**Avis sur le projet de construction
d'une centrale photovoltaïque au sol
à Réguisheim (68), porté par la société EPV1**

n°MRAe2019APGE81

Nom du pétitionnaire	SARL EPV1
Commune(s)	Réguisheim
Département(s)	Haut-Rhin
Objet de la demande	Construction d'une centrale photovoltaïque au sol
Date de saisine de l'Autorité Environnementale	16/07/19

Localisation des panneaux photovoltaïques

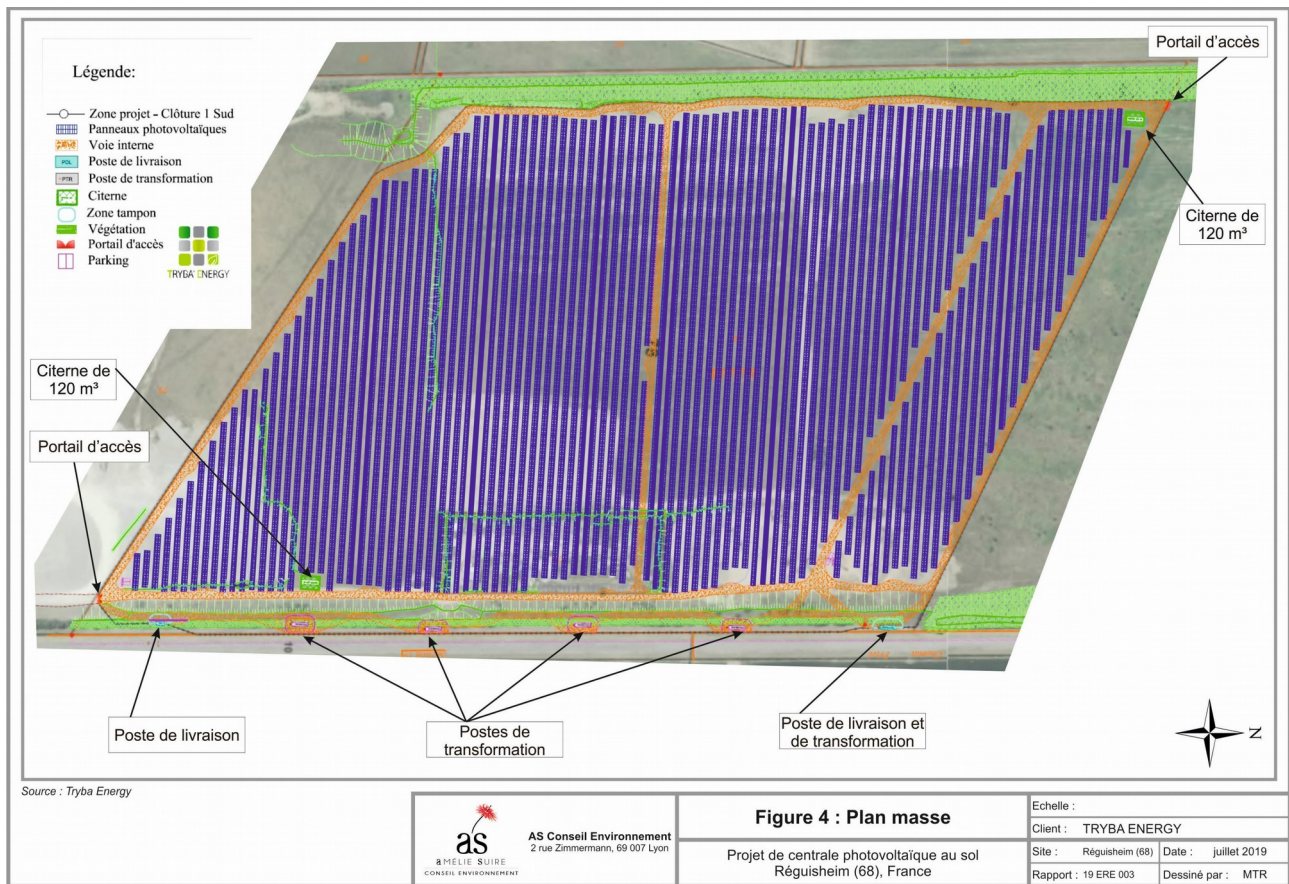
La zone d'étude définie pour l'étude du volet biodiversité recouvre les 40 ha du projet initial, qui a été réduit à 23 ha pour éviter les enjeux les plus importants situés dans la partie nord.

Le projet évite la partie nord du site où sont présents les enjeux les plus forts, notamment concernant le bugle petit-pain et le crapaud calamite.

Les travaux débuteront en septembre ou octobre pour éviter les périodes de reproduction et d'hivernage des espèces présentes, et des barrières anti amphibiens seront mises en place pour éviter la destruction d'individus pendant le chantier. La localisation précise de cette barrière aurait dû figurer dans le dossier. Sa longueur devra être suffisante pour éviter toute pénétration du crapaud calamite dans l'emprise du chantier.
